## ДИРЕКТИВА ЛЕТНОЙ ГОДНОСТИ

№ 2020-АНСАТ, АНСАТ-К-09

Применимость – вертолеты типа АНСАТ, АНСАТ-К (модель АНСАТ-К)  
и их модификации

### ТЕХНИЧЕСКОЕ РЕШЕНИЕ № 1/139-2020-КВЗ

Рис. 1

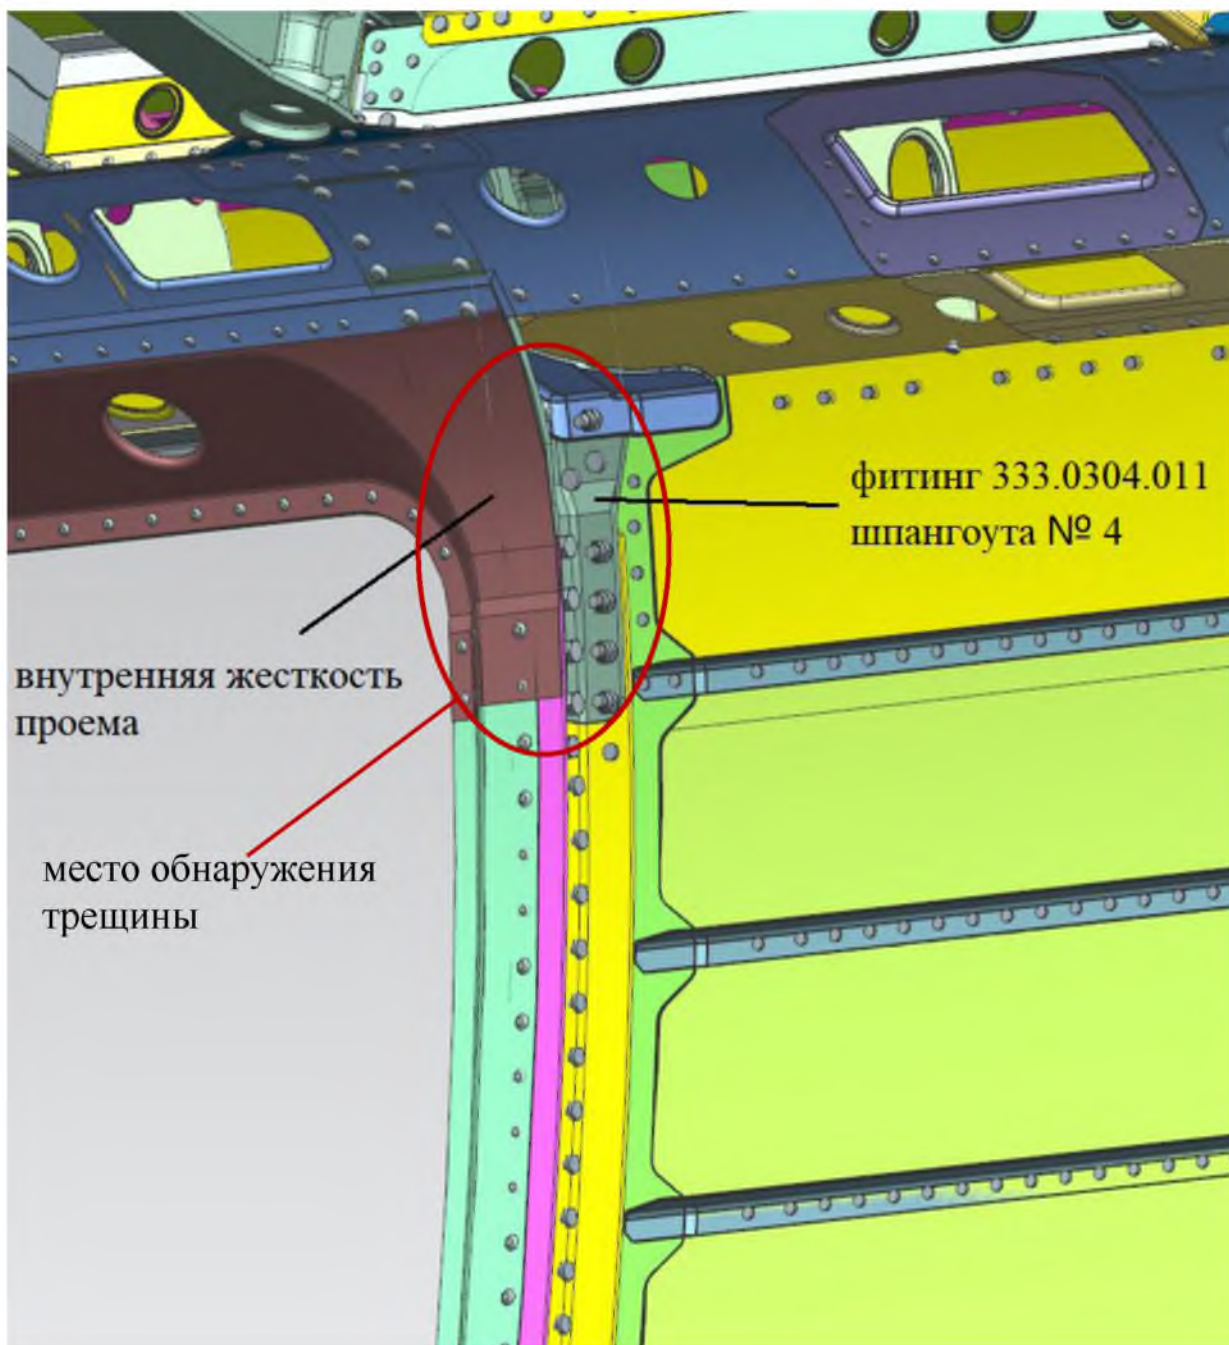
2. При выполнении осмотров шпангоута № 4 обращать особое внимание на внутренний пояс шпангоута. Косвенным признаком наличия трещины в фитинге 333.0304.011 шпангоута № 4 является трещина на внутренней жесткости проема по заклепочному шву, примыкающему к фитингу (см. рис.1).
